EXP. MSC-020-2024
ELIA MARIA GOMEZ FOLLECO
MUNCIPIO DE TAMINANGO

**RESOLUCIÓN No.** 680-1

**Por medio de la cual se Otorga un Permiso de Vertimientos**

Que una vez efectuada la visita el **30 de octubre de 2024** tal como consta en el **Informe Técnico No. IT-564/2024 del 07 de noviembre de 2024** y evaluada la documentación aportada, el Equipo Técnico de la Subdirección de Conocimiento y Evaluación Ambiental de **CORPONARIÑO** emitió el **Concepto Técnico No. 1723/2024 del 07 de noviembre de 2024**, donde conceptuó:

*Figura 1. Topología Río Mayo.*

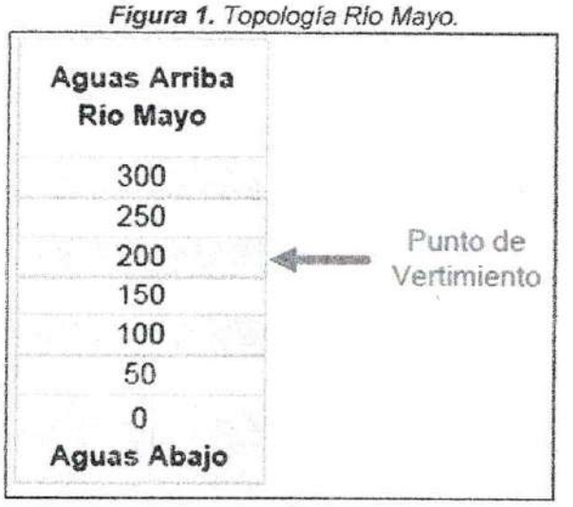
- ✓ ***Esquema de modelación o topología**: Se presenta un esquema o topología de modelación de 0.3 kilómetros de la fuente, correspondiente a dos estaciones: aguas arriba del vertimiento y aguas abajo de la descarga del vertimiento. Como se indica en el cuadro 1 y figura 1.*

*Gráfica 1. Comportamiento Oxígeno Disuelto.*

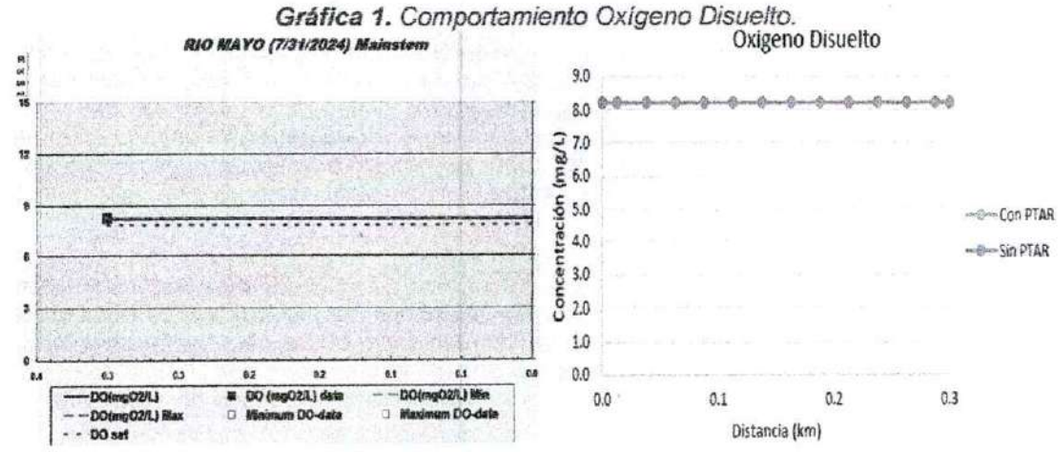
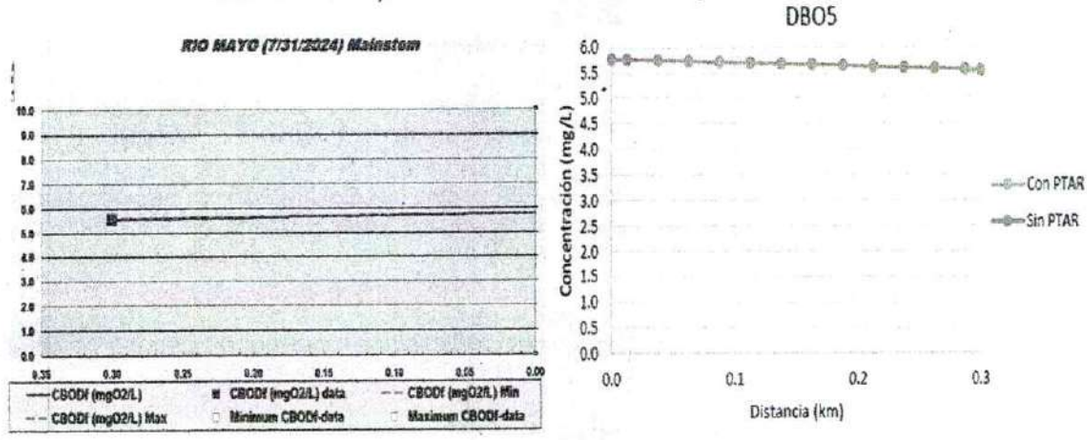
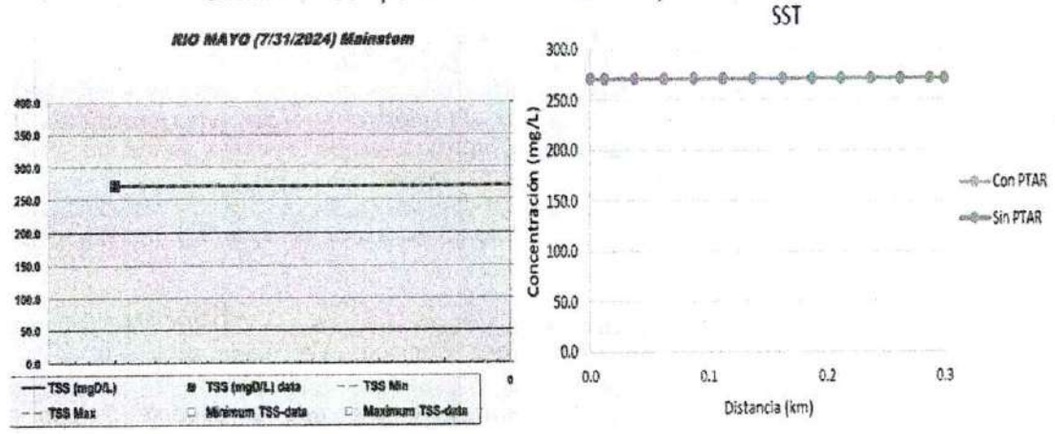
- ✓ ***Presentación de resultados y análisis de las gráficas:*** *Se presentan los resultados de las simulaciones realizadas con respecto a los parámetros de oxígeno disuelto (OD), demanda biológica de oxígeno (DBO) y solidos suspendidos totales (SST) sobre el cuerpo receptor Río Mayo, como se puede observar en las siguientes gráficas, donde se tiene el orden de izquierda a derecha sin y con tratamiento:*

*De acuerdo a los resultados presentados del modelo de calidad del agua, se concluye que es posible realizar la descarga de las aguas residuales domésticas del vertimiento identificado en ciertas condiciones restrictivas, en donde el proyecto estará sujeto a un adecuado manejo ambiental y sostenibilidad del recurso hídrico, lo cual indican que con la implementación del sistema de tratamiento ayudará a mitigar el impacto negativo de la fuente receptora por la disposición final del vertimiento.*

*Por lo tanto, se establece la viabilidad para continuar con el trámite del Permiso de Vertimientos, en donde se deberá implementar el Sistema de Tratamiento de Aguas Residuales Domésticas, y adicionalmente se deberá dar cumplimiento con las concentraciones límites máximos permisibles establecidos en la Resolución No. 0631 de 2015.*
